## 改善箇所説明図

メイン制御モジュール (CEM : セントラルエレクトロニックモジュール)

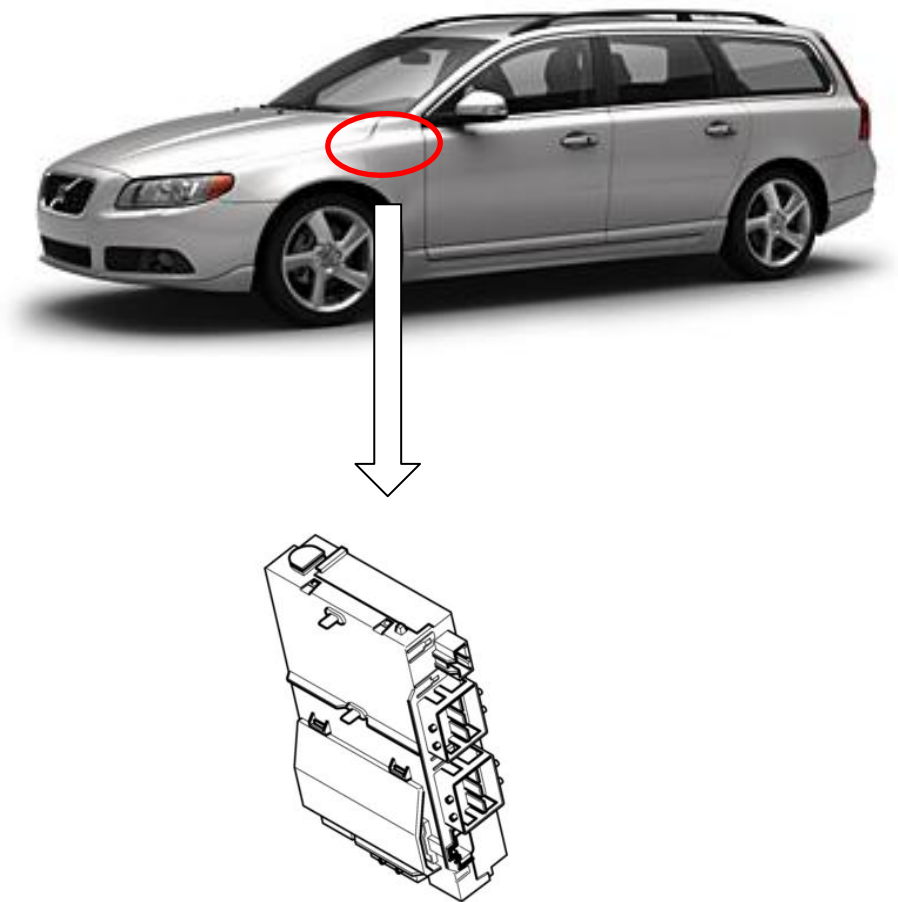
メイン制御モジュールのプログラムが不適切なため、エンジン停止直後に再始動した場合、燃料ポンプへ電源が供給されず、エンジンが始動しないおそれがある。

全車両、当該モジュールのプログラムを修正する。
